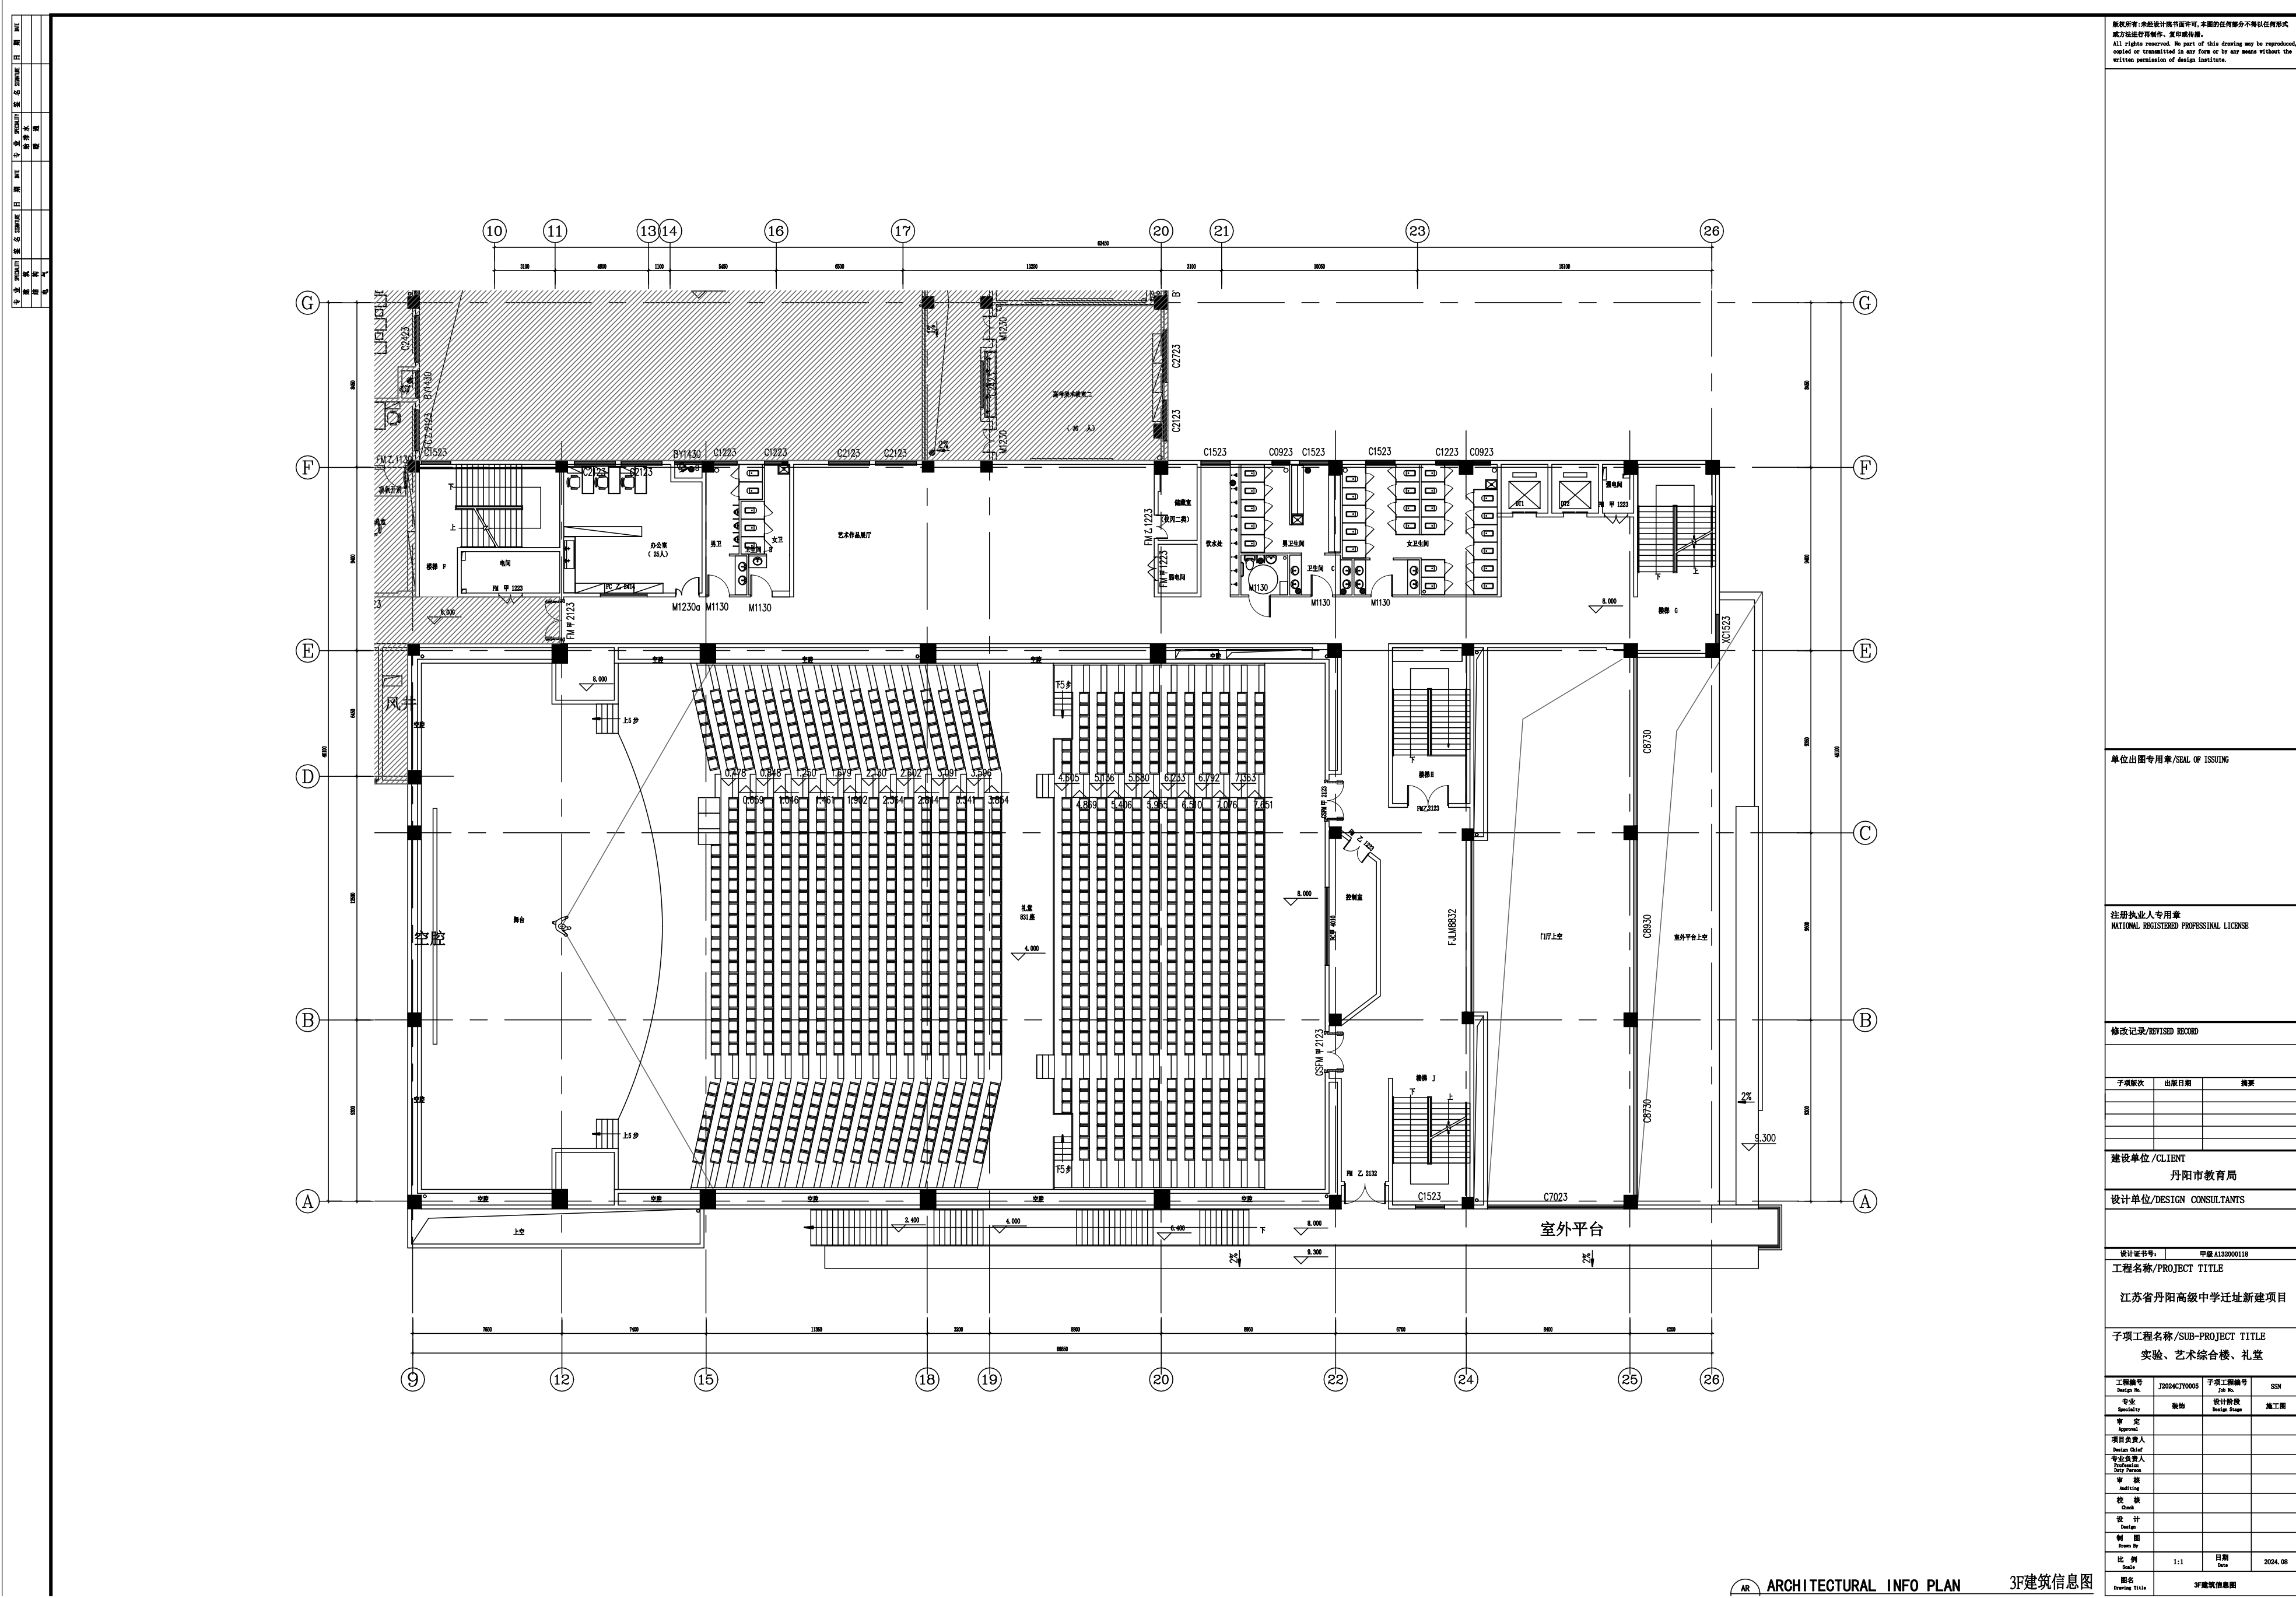
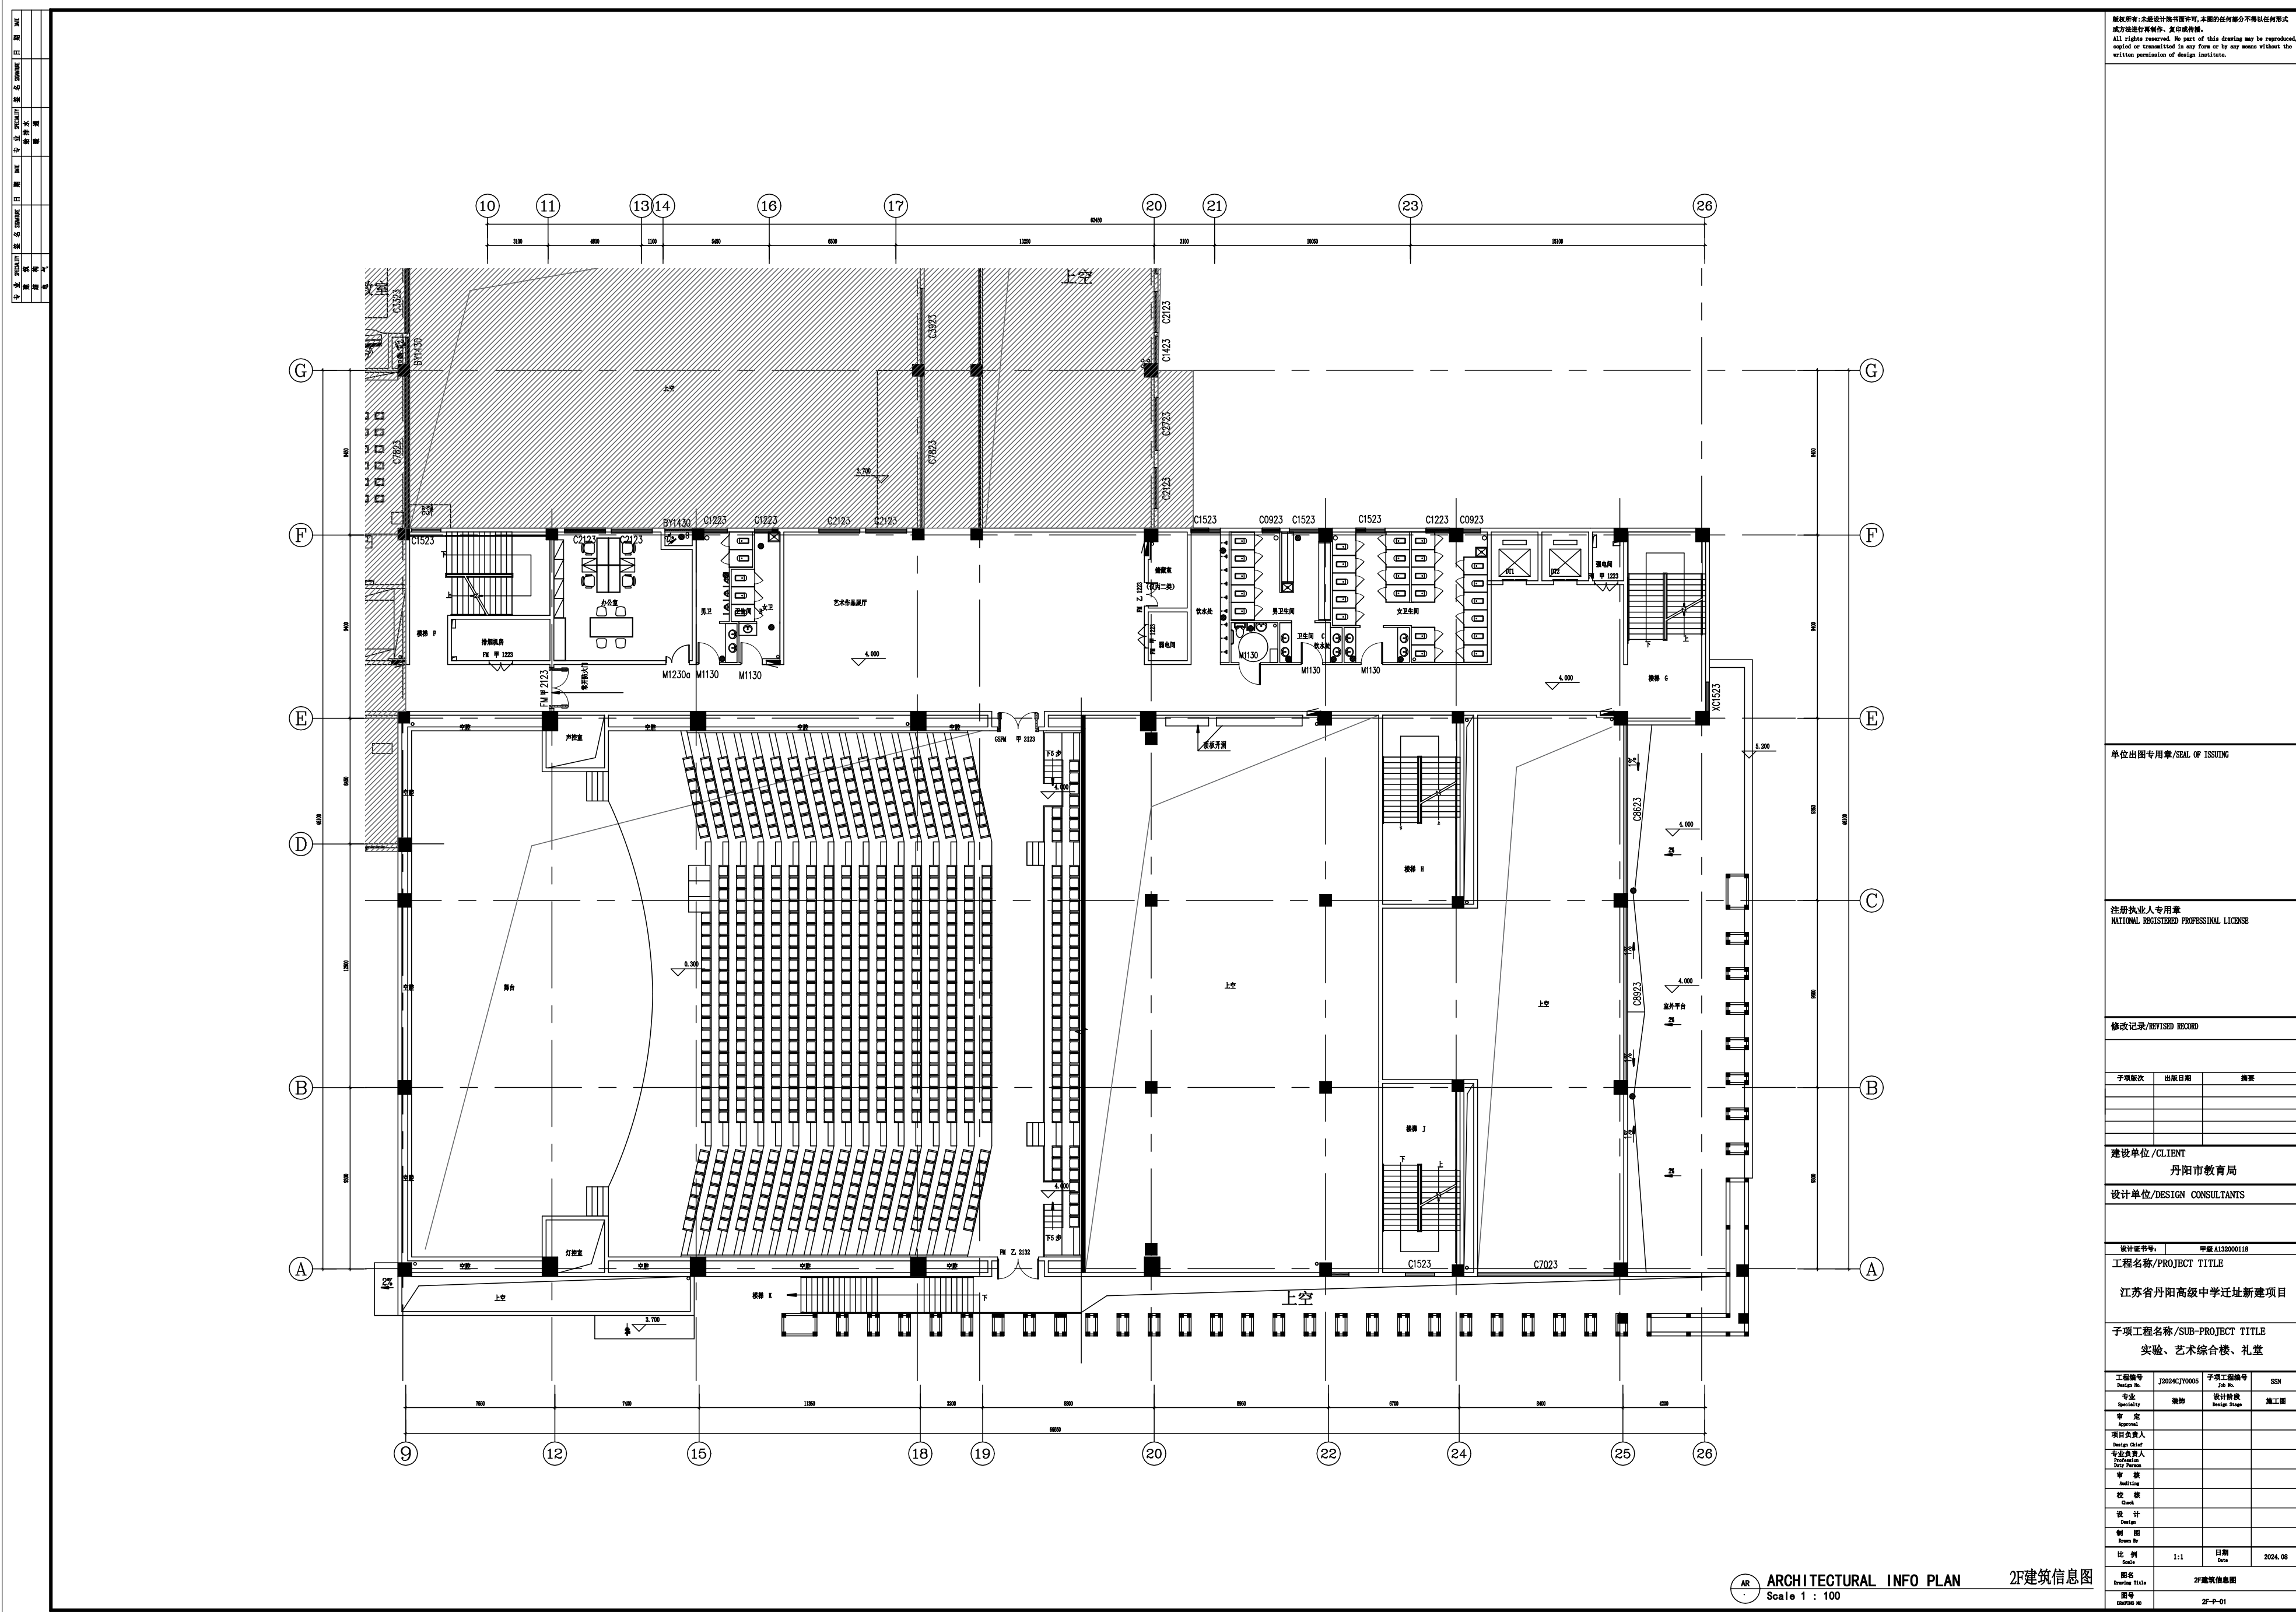
参见民用建筑设计统一标准GB50352-2019第6.7.3-2条木材类为B2级；图集23J909的P349页皮革类

请再次确认皮革、木地板等易燃物质，材料表中必须说明清楚是经过阻燃处理的（见国家标准图集23J909的P128-132页

皮革硬包燃烧性能等级确定为B1级，应提供燃烧性能检测报告作为依据；其他非《建筑内部装修设计防火规范》明确燃烧性能等级的材料也应提供燃烧性能检测报告

16 17 轴女卫生内部通道宽度不应小于 1.10m

21 轴交F轴(一层、二层)残卫无法满足轮椅回转半径要求

楼面增加房间隔墙荷载，需明确隔墙砌体材料性能、允许容重

声控、光控与原设计的形状不一样，墙体也发生变化，请提醒结构专业注意安全

内开的无障碍厕所的门错误，应按照原设计向外开启

4m以上原结构梁和墙体不做调整
